改善箇所説明図

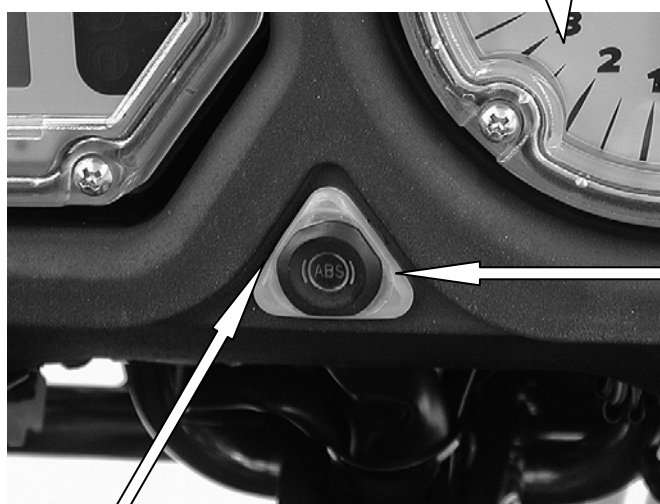
ABS 警告ランプ
(兼、ABS キャンセル
スイッチ)

基準不適合発生箇所

メーターパネル内に取り付けられているABS警告ランプ（兼、ABSキャンセルスイッチ）の防水構造が不適切なため、内部に水が浸入して腐食し、警告ランプが点灯しないことがある。そのため、ABS故障時及びABSキャンセル時のABSが作動しない状態になっている場合に運転者が認識できず、急ブレーキをかけた際にホイールがロックし、最悪の場合、転倒するおそれがある。

改善の内容：全車両、ABS 警告ランプを対策品に交換する。

交換識別の方法：対策品は、ABS 警告ランプ裏部に白色のシリコンシールが使われている。
